SERVICE INFO – INA 0083

Az ékszíjhajtás területéről érkező zajok elleni védelem a Ford Mondeo III és a Ford Transit modelleknél

Gyártó:	Ford
Modelle:	Transit
Gyártási év:	2000 – 2007
Motor:	2.0 D
Cikksz.:	535 0223 10

1. ábra: Váltás a merev szíjtárcsáról a generátor szabadonfutóra

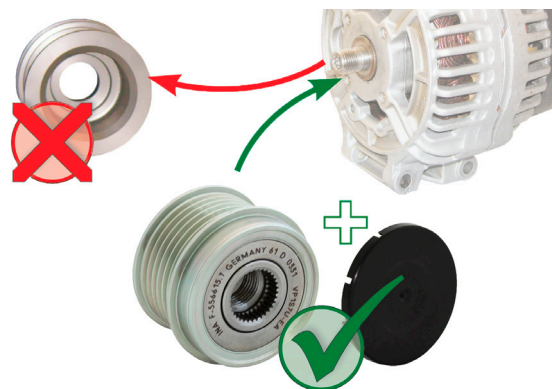
A hosszbordás ékszín erős dinamikus mozgása miatt a merev generátor ékszíjtárcsával szerelt járműveknél erős zajképződés fordulhat elő.

Műszaki megoldásként a Schaeffler Automotive Aftermarket ezekhez a járművekhez egy generátor szabadonfutó kínál. Ez csökkenti a segédhajtások dinamikus terheléseit és így megakadályozza a zajképződést.

2. ábra: A generátor szabadonfutónak egy Visteon generátorra (Ford Mondeo III) történő beszerelésékor a mellékelt 3 mm vastag távtartót kell használni!

Schaeffler Automotive Aftermarket ajánlja, hogy az érintett, merev generátor szíjtárcsával szerelt járműveket alakítsa át 535 0223 10 cikkszámú generátor szabadonfutóra.
